教科書の訂正

図 3.16(b)

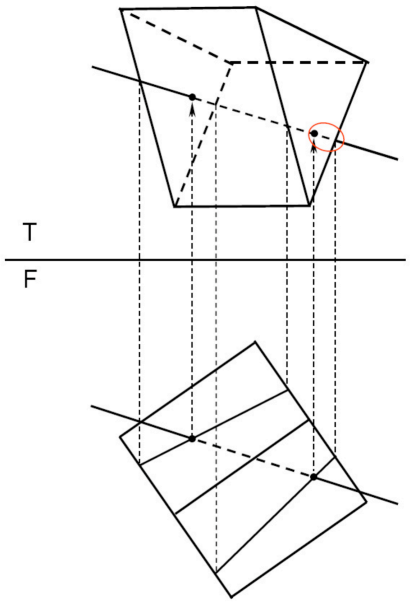
図 3.16(b), (c)：破線とすべき箇所が実線で表示されている．該当箇所を赤丸で示し、破線に修正.

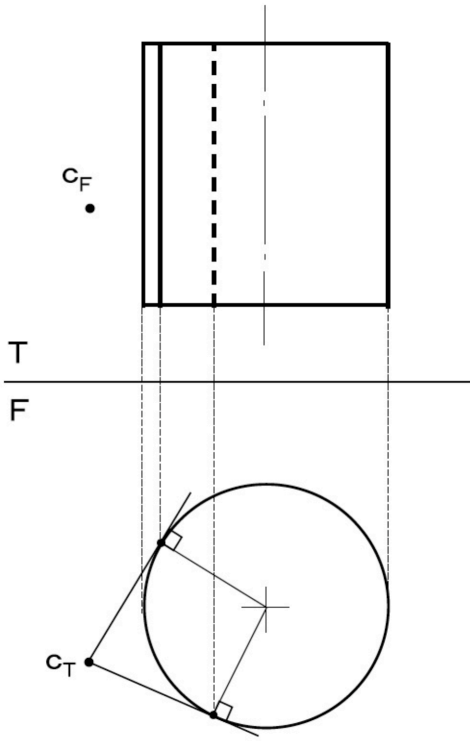
図 4.7(b)：接触箇所の実線と破線が逆に表示されている。修正図を示す。
